第 20 回 「国際交流拠点・品川」における 高輪築堤等の価値・あり方に関する有識者検討会議

「5・6 街区の高輪築堤跡の文化財的価値及び保護措置について(5)」に対する 当社の見解について

第 65 回 高輪築堤調査・保存等検討委員会

事業者見解における5・6街区の範囲

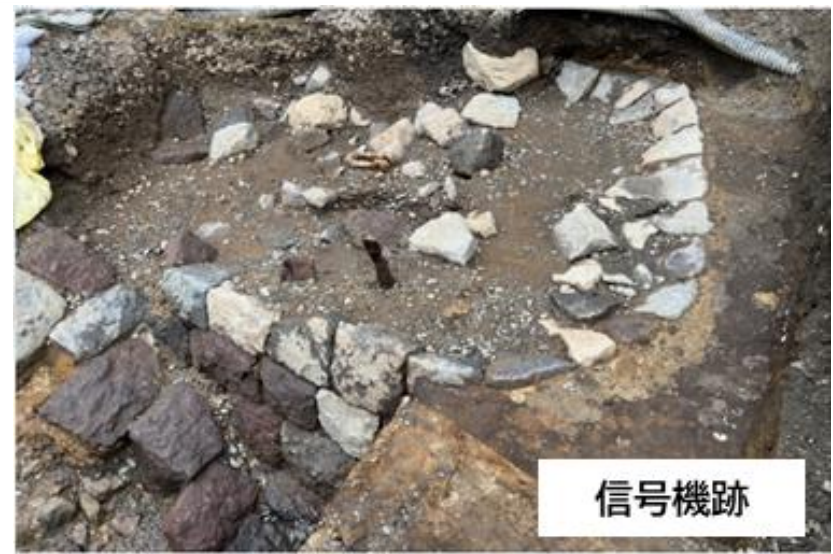
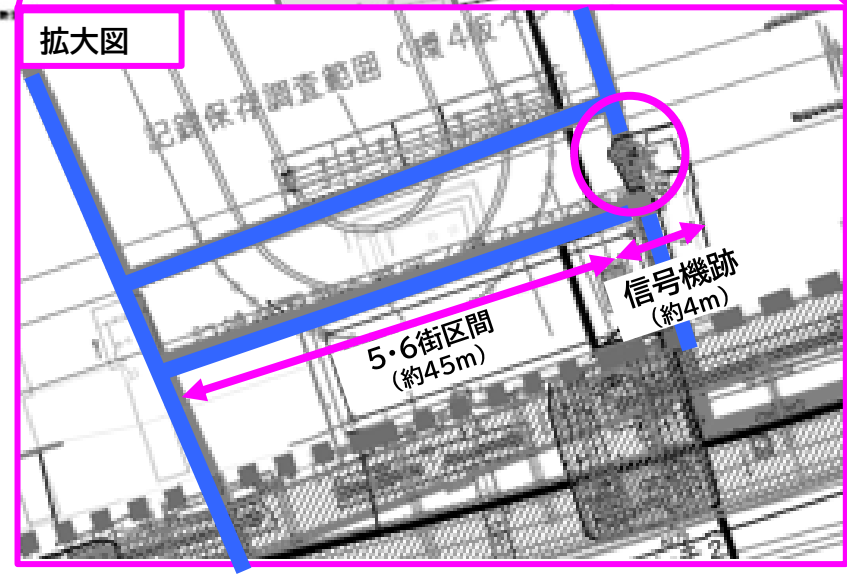
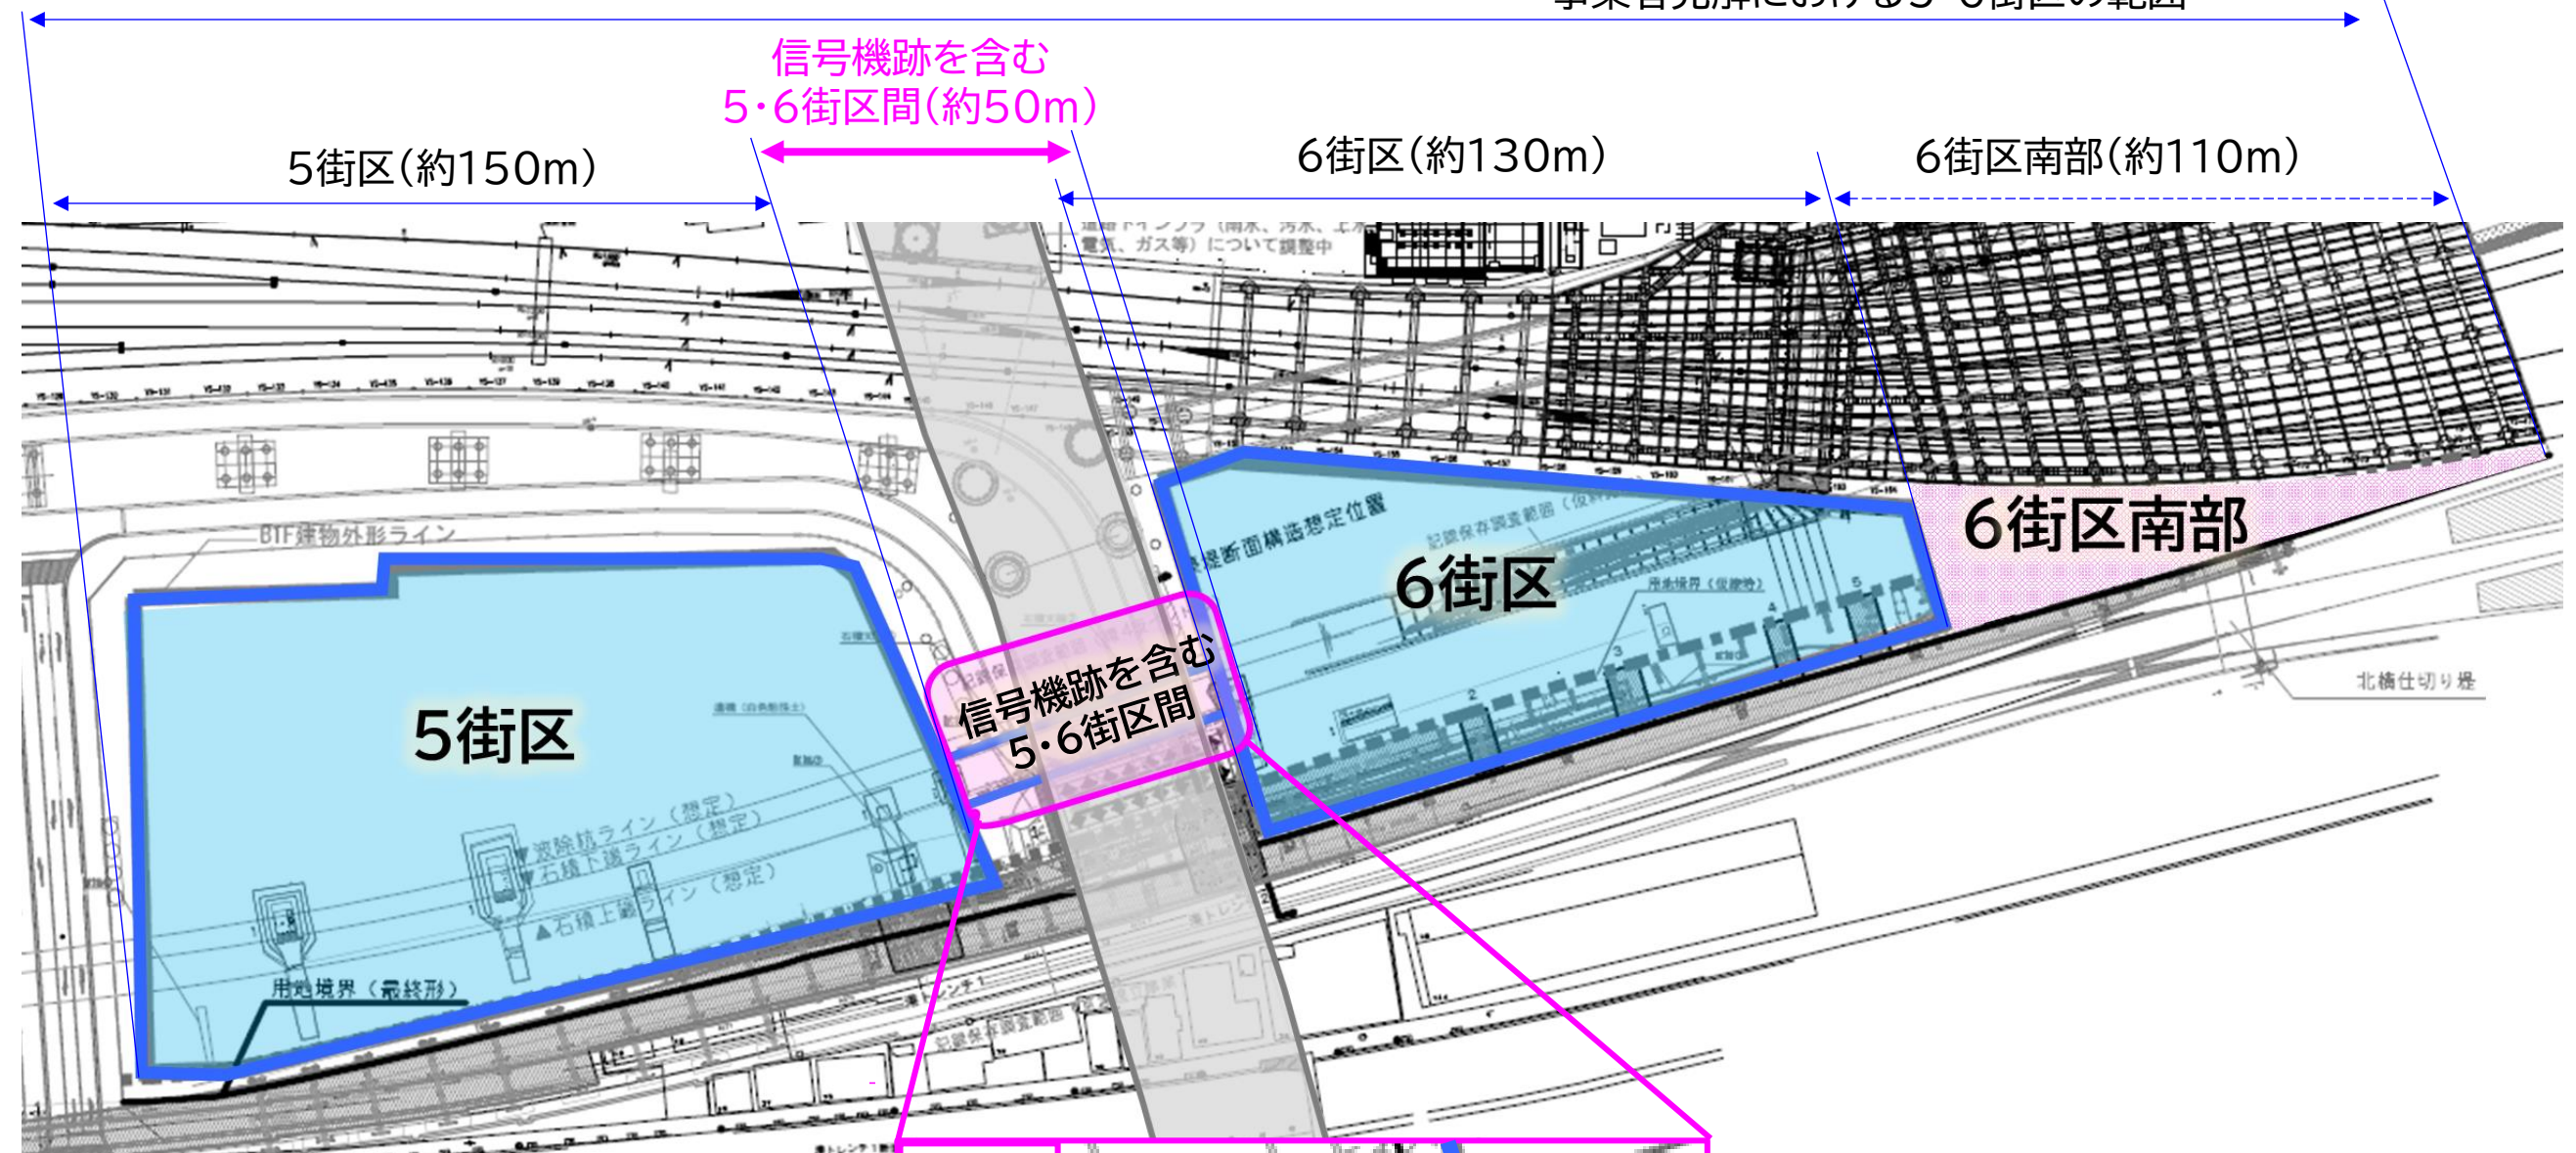
・5・6街区の信号機跡及び築堤部100m以上の区間の現地保存を要望してきた。JR見解において、5・6街区での築堤部100m以上の区間の現地保存が難しいとされたことは理解できる。一方、5・6街区間の現地保存については、現時点でその成立性の検証にあたっては、詳細な検討や協議等が必要であり、時間と費用を要するとのことであった。

しかしながら、5・6街区間の現地保存の問題は、すでに2025年4月の本委員会において古関委員が検討を要望したことである。また、5・6街区間南端では信号機跡が確認されている。したがって、再度本委員会として、信号機跡を含む5・6街区間の現地保存の検討を要望する。本委員会としては、信号機跡を含む5・6街区間の現地保存の方策を見通した上で、5・6街区の保護措置に関する結論を得ることとしたい。

- (古関委員) 5・6 街区間及び信号機跡の件は、私から 2025 年 4 月に検討を要望していた。それに対して具体的な取り組みが始まったことは評価する。本委員会に出席されている方も、されていない方も含めた協議体と想像するが、計画の変更も含め、全体を俯瞰した具体的な検討を進めてもらうことを期待する。
- (東京都) 別紙 1 の 6 街区南部を示す線が 6 街区の建物敷地に入っているように見えるので、別紙 1 と別紙 2 の表記を合わせてもらいたい。
- (事務局 JR) 指摘の通り、6 街区南部の 110m の範囲が 6 街区建物敷地に入り込んでいるような記載になっているが、誤植である。別紙 2-2 の表記も含めて確認し、修正をおこなう。
- (文化庁) 別紙 1 の 5・6 街区間を示す赤色囲いの範囲について、南北は道と信号機までの間で意味があると思うが、東西はまだ特に意味はないということで、これから調整という理解で良いか。
- (事務局 JR) 赤色囲いは信号機跡を含む 5・6 街区間の南北方向約 50m を提示した図の表現であり、東西方向は未確定である。
- (委員長) 赤色囲いが協議体での検討範囲ではなく、本資料における拡大図の範囲を示しているということによいか。
- (事務局 JR) 赤色囲いは信号機跡を含む 5・6 街区間の南北方向約 50m を示しており、本資料における拡大図の範囲という認識で良い。協議体での検討範囲となる東西方向はもう少し広い範囲になろうかと思う。
- (委員長) 他になければ、次に進める。

「信号機跡を含む5・6街区間の現地保存の検討」につきましては、当社の開発計画以外の公共事業等も進んでいる状況から、当社だけでは検討の深度化が困難であります。しかしながら、再度のご要望を真摯に受け止め、加えて「『国際交流拠点・品川』における高輪築堤等の価値・あり方に関する有識者検討会議」(2026年2月18日、第19回開催)における議論も踏まえ、当社を含めた関係事業者、関係行政機関及び有識者による協議体において検討・協議を進めることとなり、既に開始されております。なお、協議体における検討・協議の結果等につきましては、改めて本委員会にて報告させていただく予定です。

この協議体においては、5・6街区における決定済の都市計画の変更や建物計画の変更等の開発計画の変更を伴うことも想定され、5・6街区の開発計画に関する各種法令等に基づく具体的な協議を進める中での検討・協議となり、一定期間の時間を要するものであることをご理解願います。なお、この具体的な協議を進めるにあたり、現地保存の検討対象の「信号機跡を含む5・6街区間」については別紙1を前提としております。

- ・「5・6 街区の高輪築堤跡の文化財的価値及び保護措置について(5)」(以下、委員見解(5))における信号機跡を含む 5・6 街区間の築堤部の現地保存の再検討要望及び 6 街区南部の調査成果の取りまとめについて JR の見解を示す。
- ・5・6 街区における築堤部 100m 以上の区間の現地保存が困難という点を理解いただいたと受け止めている。
- ・信号機跡を含む 5・6 街区間は、JR のみでは検討の深度化が困難であるため、第 19 回「『国際交流拠点・品川』における高輪築堤の価値・あり方に関する有識者検討会議」(以下、有識者検討会議)の議論も踏まえ、JR を含む関係事業者、関係行政機関、有識者による協議体を立ち上げて検討を行うこととし、既に協議を開始した。
- ・この協議体は、5・6 街区の決定済みの都市計画の変更等の開発計画の変更を伴うことも想定され、各種法令等に基づく手続きに向けた具体的な協議を進める中での検討・協議となり、一定の時間を要する。
- ・協議体で扱う現地保存の検討対象は、別紙 1 に示す 5・6 街区間約 45m と信号機跡約 4m を含む約 50m とする。

第63回高輪築堤調査・保存等検討委員会
(全体会別紙2-1再掲 ※一部加筆)

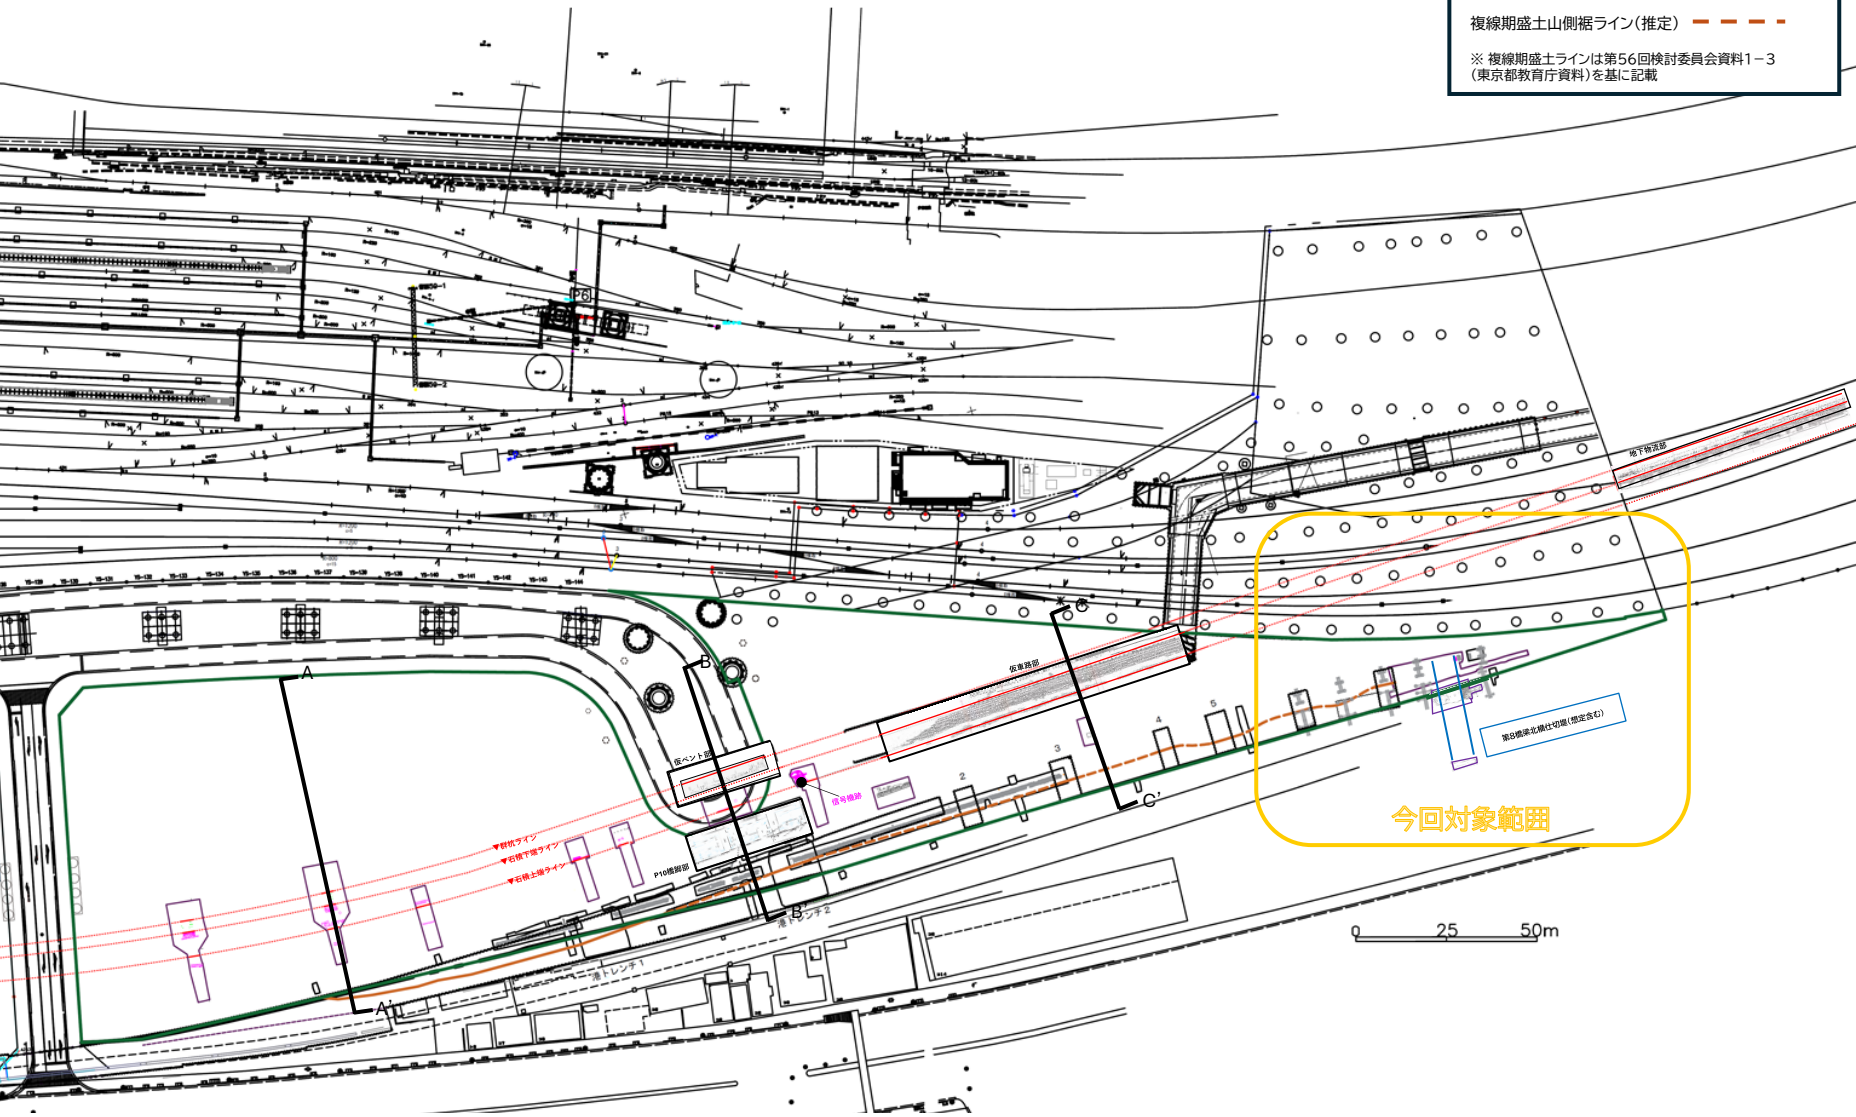
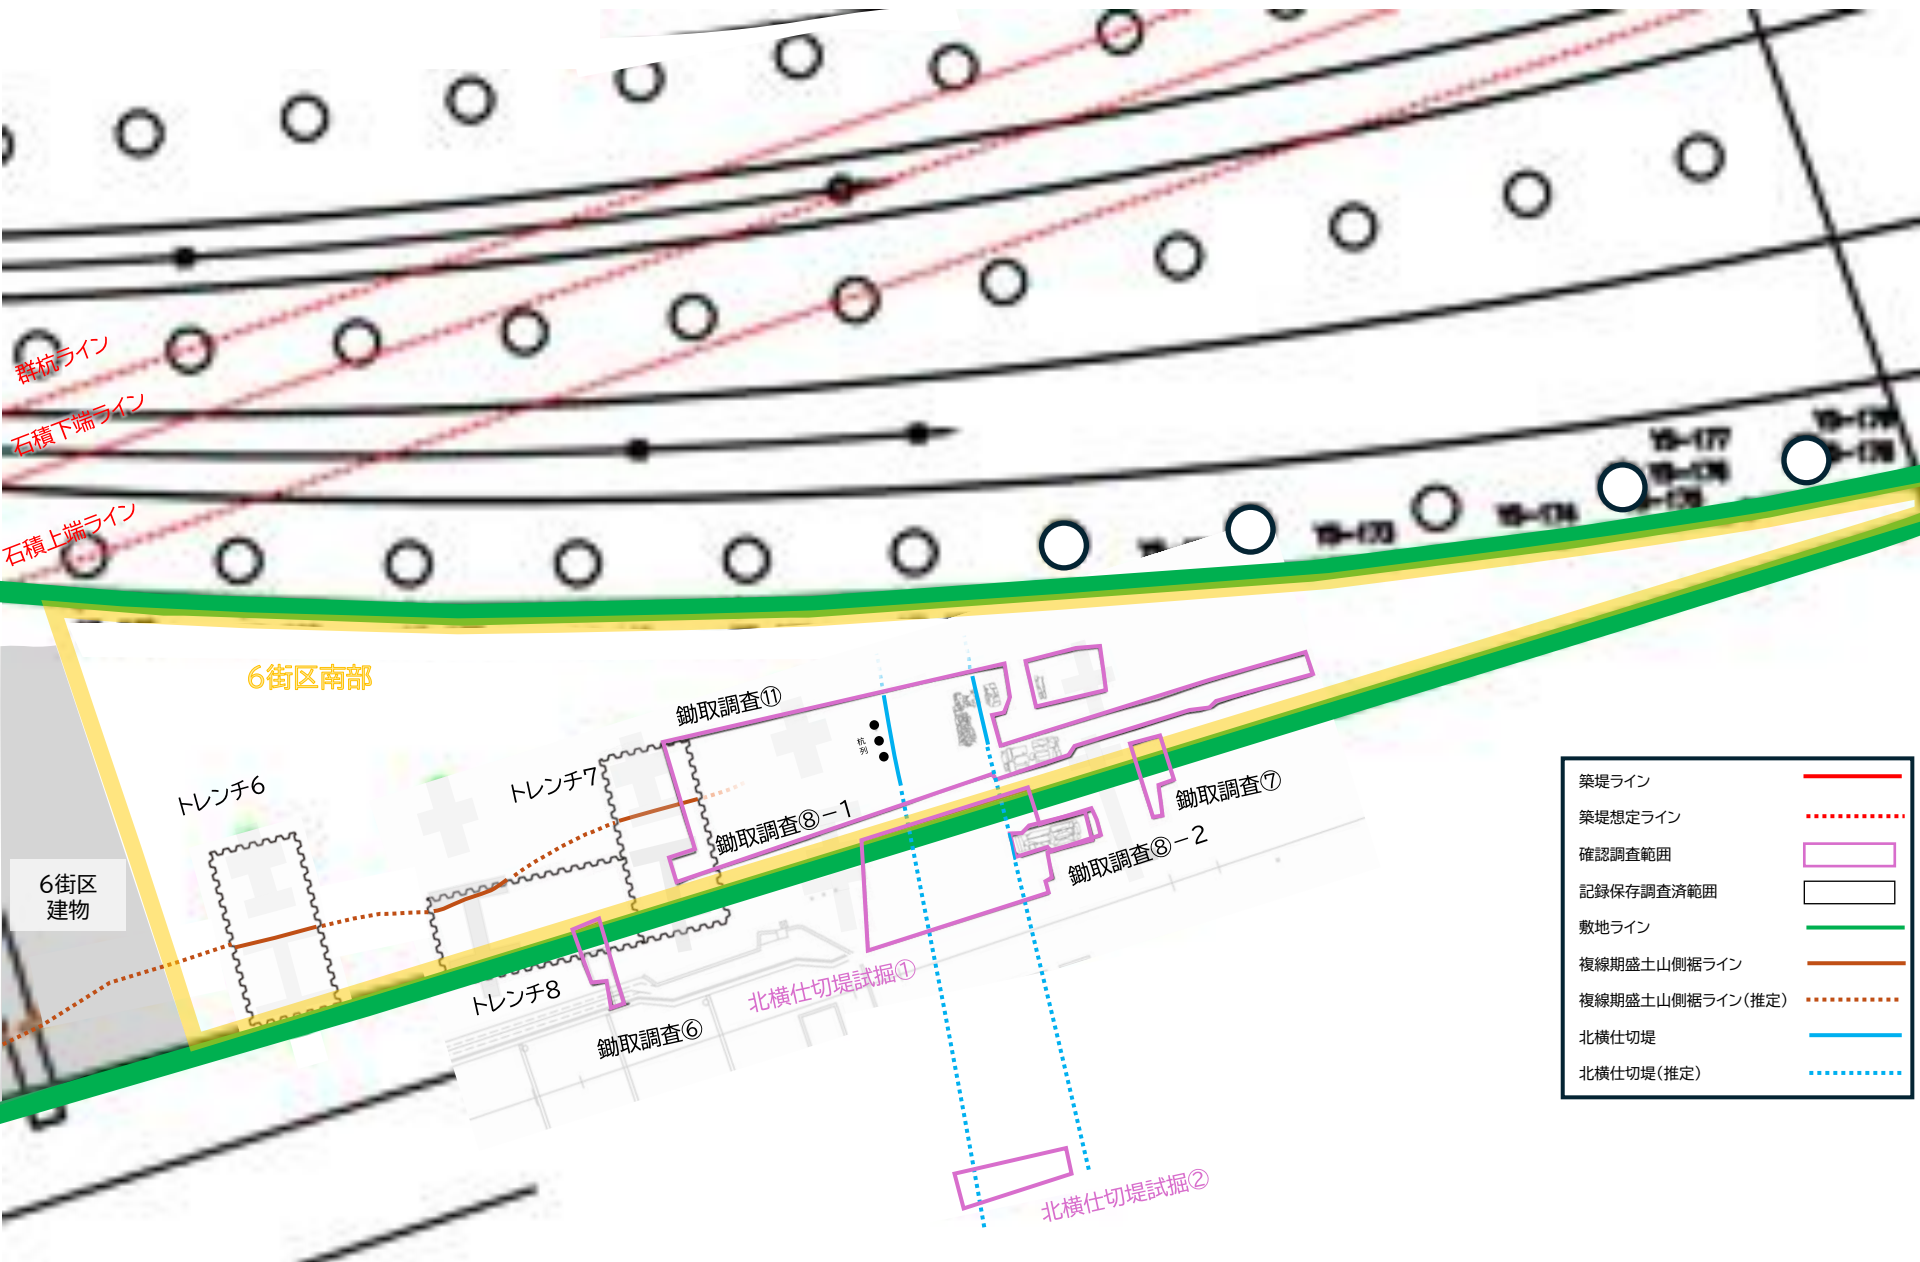
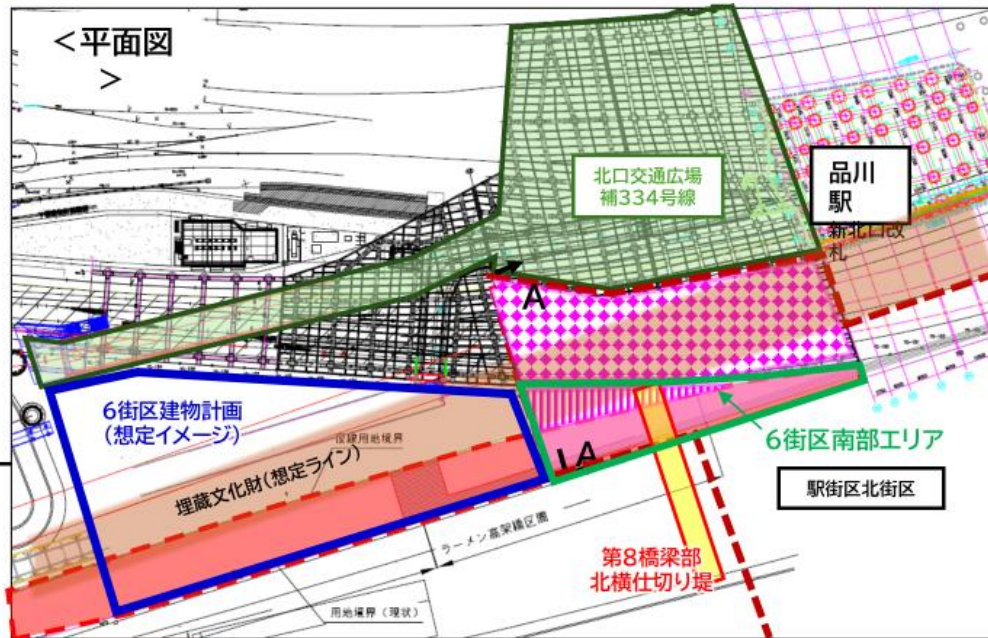
・6街区南部については、これまでの調査成果をとりまとめ、築堤部と第8橋梁北横仕切堤との関係を把握するとともに、第7・8橋梁横仕切堤における位置づけを明らかにする手続きが必要である。今後は本委員会においてそうした手続きを経て、6街区南部の遺構の構成要素と開発計画の関係を確認することとしたい。

→6街区南部(第8橋梁北横仕切堤付近)における調査成果については、東京都教育庁、港区教育委員会の協力を得て、今回とりまとめを行いました。(別紙2参照)

6街区南部における計画見直しを含めた現地保存の検討

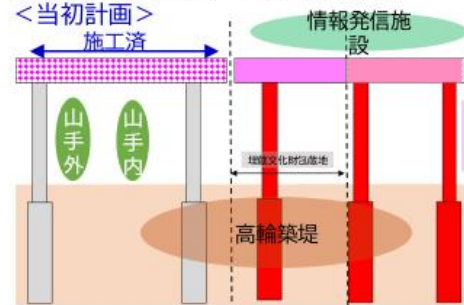
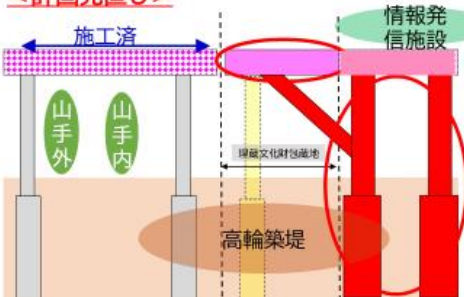
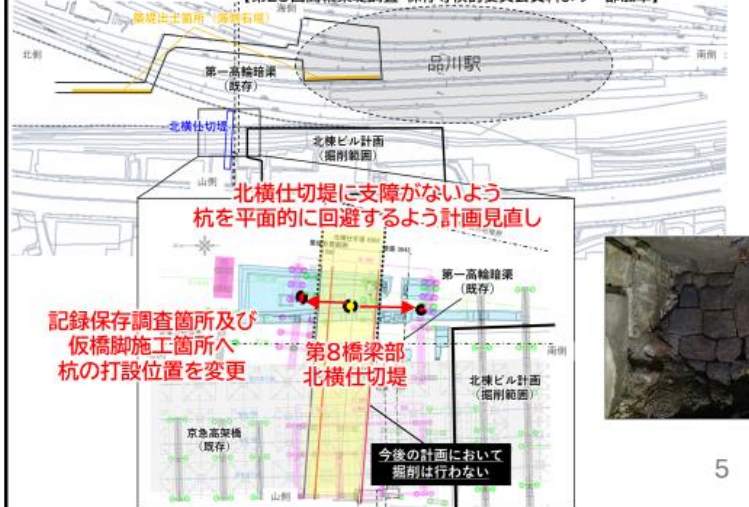
また、6街区南部における開発計画との関係については、これまでもご説明しているとおり、委員見解の文化財的価値「第8橋梁及びそれにとまなう南北横仕切堤が含まれ、旧品川停車場

につながる部分にあたる点も重要である。」を踏まえ、費用増を伴う計画変更を実施し、第 8 橋梁部北横仕切堤を含む高輪築堤(約 110m)の現地保存を実現しております。

6街区南部の当社開発エリア内において、第8橋梁部北横仕切堤を含む範囲を現地保存するよう、歩行者デッキの構造計画等を変更

高輪築堤への支障を避けるため、特殊な構造架構
 > 同規模建物に比べ杭・基礎・鉄骨サイズアップ
 > 情報発信施設の整備範囲の見直し
